DETERMINAZIONE DEL DIRIGENTE SERVIZIO VIA/VINCA 25 settembre 2024, n. 463

[ID VIP 10584] - Progetto di ammodernamento complessivo ("repowering"), relativo all'impianto eolico esistente denominato "San Vincenzo", con dismissione degli attuali 21 aerogeneratori e sostituzione in riduzione degli stessi con l'installazione di 10 nuovi aerogeneratori, della potenza unitaria di 7,2 MW, per una potenza totale d'impianto pari a 72 MW, ubicato nel Comune di Troia (FG), con opere di connessione alla RTN ricadenti anche nel Comune di Lucera (FG).

Proponente: ERG Eolica San Vincenzo S.r.l.

Relazione tecnica a supporto dell'istruttoria sul progetto
ID_VIP 10584

Figura 4 – Verifica di coerenza del progetto rispetto alle aree idonee di cui al d.lgs. 199/2021 – art. 20 c. 8 lett. a)

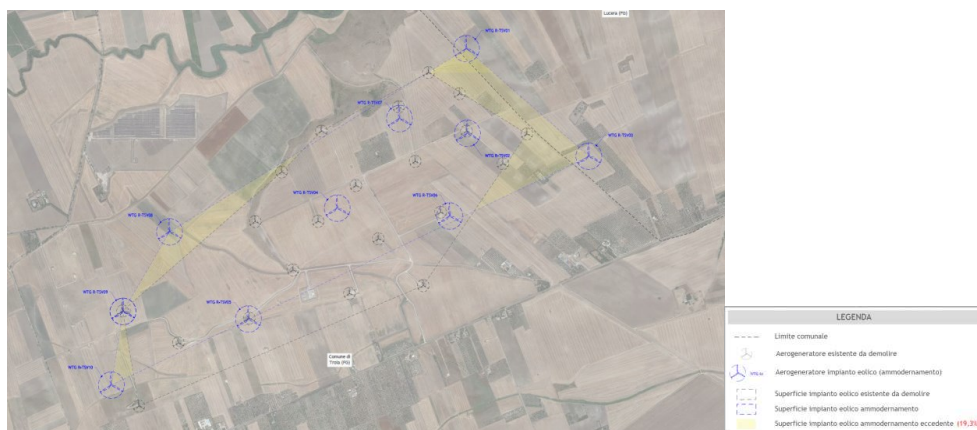
- ❖ Le torri di progetto sono situate in area idonea, ai sensi dell’art. 20 c. 8 lett. a) D.Lgs. 199-2021.
- ❖ L’idoneità dell’area potrà essere affermata ai sensi dell’art.20 co.8 lett. a).

Figura 5 – Verifica compatibilità aerogeneratori su cartografia PPTR

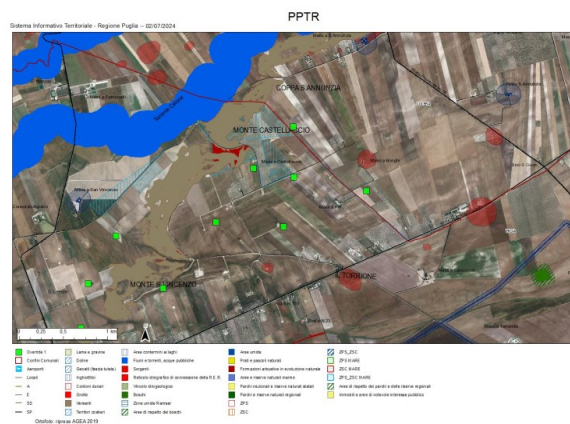
Dall'analisi della documentazione cartografica, si evince che gli aerogeneratori, con relative piazzole e nuova viabilità, la Stazione Elettrica di Utenza, esistente, non interessano i Beni Paesaggistici di cui all'art. 134 del D. Lgs. 42/2004 e gli Ulteriori Contesti ai sensi dell'art. 143 co. 1 lett. e) del Codice.

Si precisa che, dall'analisi della documentazione cartografica, non è chiaro se gli aerogeneratori ricadono in zone gravate da usi civici
